Verbesserte Flachbandkabelverbindung

Betroffene Modelle

Alle Modelle Version ST mit Optionen-Karte (voll integrierbar)

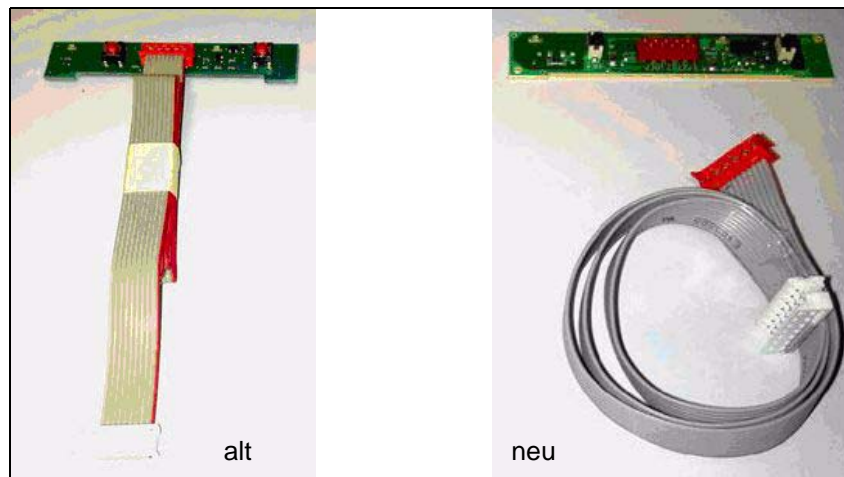
Ab 1.8.2010 wird das Flachbandkabel nicht mehr direkt an die Optionenplatine gelötet, sondern aufgesteckt. Das bedeutet, dass das Kabel jetzt als separates Teil mit der eigenen ET-Nr. 437947 geführt wird.
